川内原子力発電所1号炉、2号炉審査資料	
資料番号	TTS-033
提出年月日	2023年7月18日

# 川内原子力発電所 1号炉及び2号炉

## 標準応答スペクトルを考慮した地震動評価における 地下構造モデルの設定について

2023年7月18日  
九州電力株式会社

### 〔①〕熊本県熊本地方（2016年熊本地震本震）の例〕

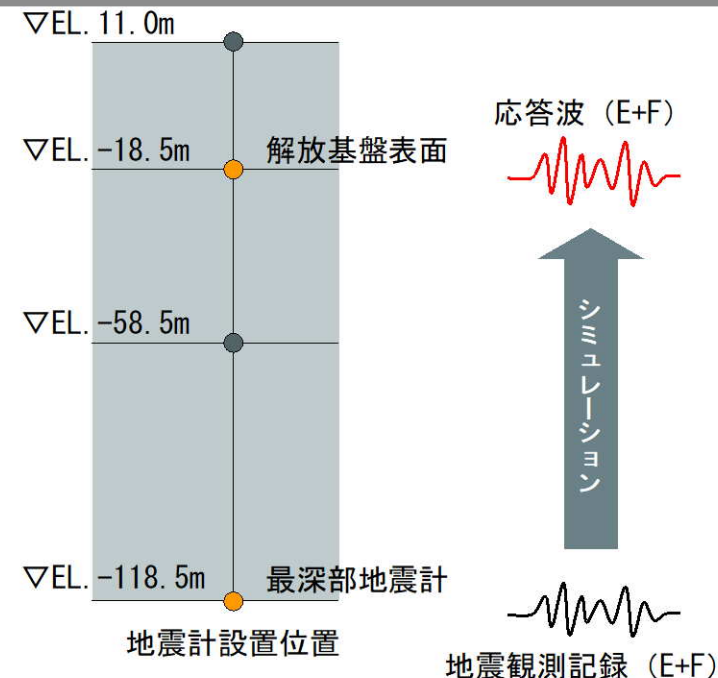
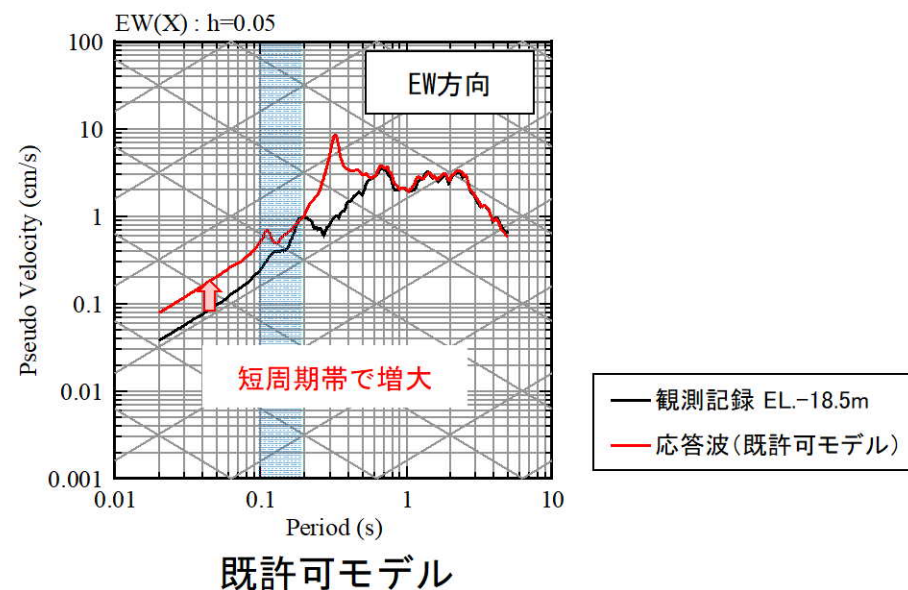
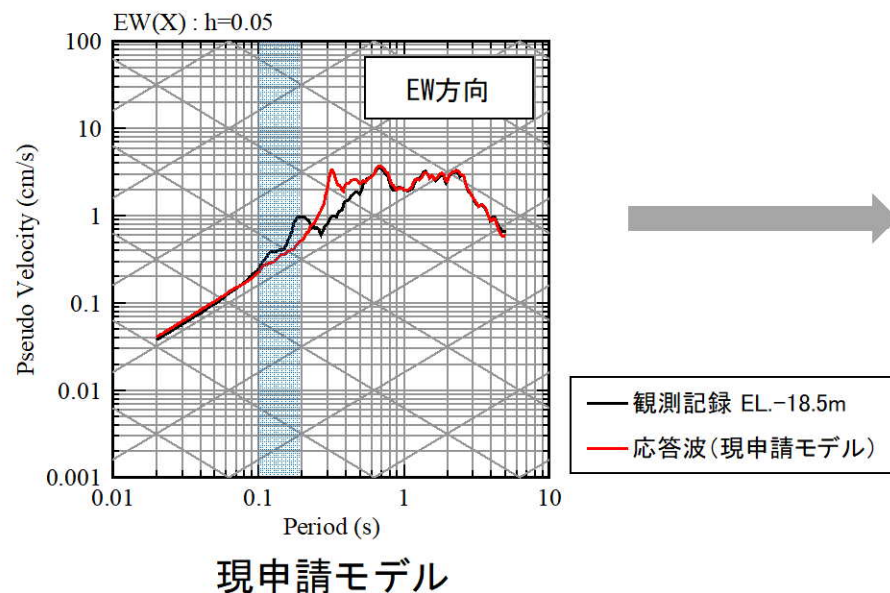
### ○ 第1113回審査会合（令和5年2月10日）でのご指摘

- ・ 地下構造モデルの設定方針について、既許可モデルをそのまま用いた場合に観測記録と整合するか確認したうえで、浅部の地盤減衰や速度構造を見直す等、どのように見直し対応するか、速やかに説明すること。

### ○ 第1142回審査会合（令和5年4月28日）でのご指摘

- ・ 地下構造モデルの見直し方針の説明では、単なる方針、速度構造を見直して観測事実と合わせ込むというだけでなく、既許可及びそれ以降の観測事実を踏まえた地下構造モデルの構築に係る論理構成、観測事実を再現できるという成立性とそれらの根拠を具体的に示すこと。

### ■ コメント回答方針

- 現申請モデルに対するコメントを踏まえ、既許可モデル※による観測記録との整合性の確認を実施。

- 既許可モデルは、現申請モデルより地盤減衰が小さく、応答波の応答スペクトルが短周期帯で増大することにより、周期0.1秒から0.2秒において、観測記録と同等もしくは上回ることから、現申請モデルに比べて整合性が改善される。(10頁)
- 短周期帯において観測記録を大きく上回り、大きな保守性を有する傾向がみられる。(10頁)

- 以上を踏まえ、既許可モデルを用いる方針とする。
